| <b>Genehmigung der Niederschrift der Sitzung des Naturschutzbeirates vom 25.04.2023 (öffentlicher Teil)</b> |                   |                                    |

# Wander-Knotenpunktsystem – Vorentwurf für Raum Kornelimünster/Walheim und Richterich

# N i e d e r s c h r i f t

- 4 **Wanderwegeplanung für den Bezirk Kornelimünster/Walheim  
hier: Präsentation der Neuplanung**

## 23 Wilburgpfad - Oberforstbacher Straße

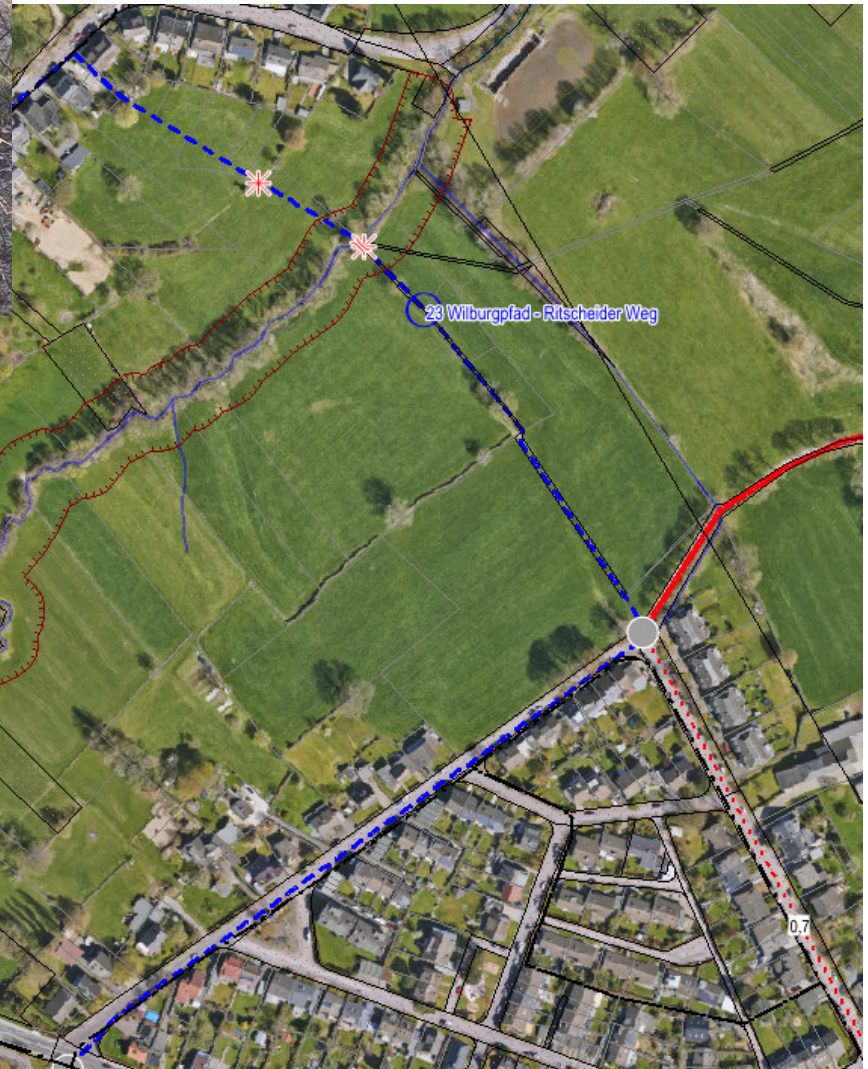
Herr Herpertz erkundigt sich danach, wer bei der Nutzung der Trittsteine im Falle eines Unfalls hafte. Auch die Durchquerung der Wiesen sehe er kritisch, da er Konflikte zwischen den Menschen und den Tieren befürchte und erkundigt sich auch hier nach der Haftung. Darüber hinaus möchte er wissen, ob die Wanderwege nur für sportliche Wanderer angelegt würden oder ob bei der Planung auch körperlich eingeschränkte oder alte Menschen bedacht worden seien.

Zu den vorgetragenen Bedenken und Einwendungen äußert sich Herr Dr. Gleißner wie folgt: Hinsichtlich der aufgeworfenen Haftungsfrage teilt er mit, dass geplant sei, entsprechende Schilder wie „Benutzung auf eigene Gefahr“ aufzustellen, so dass die Haftungsfrage auf diese Weise auf die Nutzer der Wanderwege übergehe. Bei der Wahl des Materials der Trittsteine wolle man darauf achten, dass diese eine etwas rauere Oberfläche haben, so dass sie nicht so rutschig sind. Er fügt ebenfalls an, dass eine Benutzung der Trittsteine bei hohem Wasserstand ohnehin nicht möglich sei. Des Weiteren führt Herr Dr. Gleißner aus, dass es nicht möglich sei, Wanderwege durchgehend barrierefrei zu gestalten. Dies sei in einigen Bereichen möglich. Der Anspruch einer Wanderroute werde beispielsweise auf Komoot ausgewiesen und dargestellt. Hier würde auch ausgewiesen, dass die Überquerung eines Gewässers mit Trittsteinen erfolge und an dieser Stelle eine Barrierefreiheit nicht gegeben sei.

# Neue Verknüpfungen am Eifelsteig

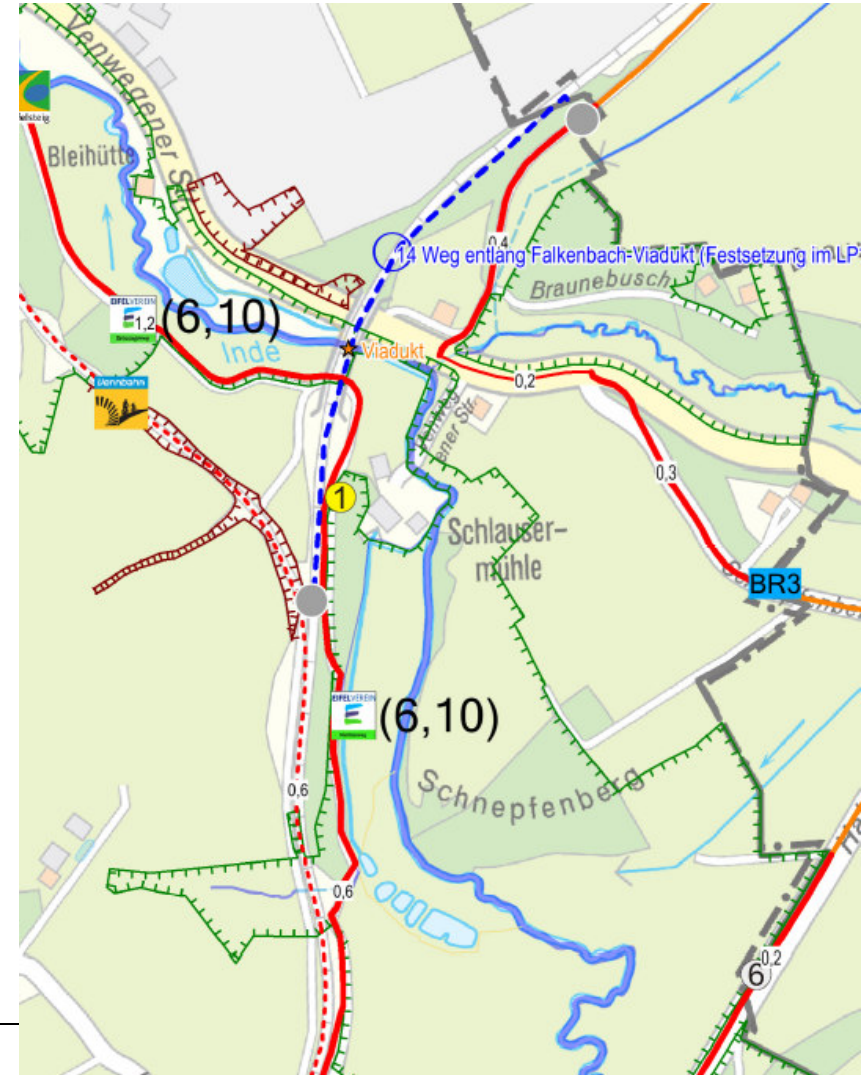
Herr Schwenk äußert seine Bedenken zur alternativen Streckenführung am Steinbruch in Hahn wegen des erhöhten Lärmaufkommens und dadurch bedingte Störung des Uhus.
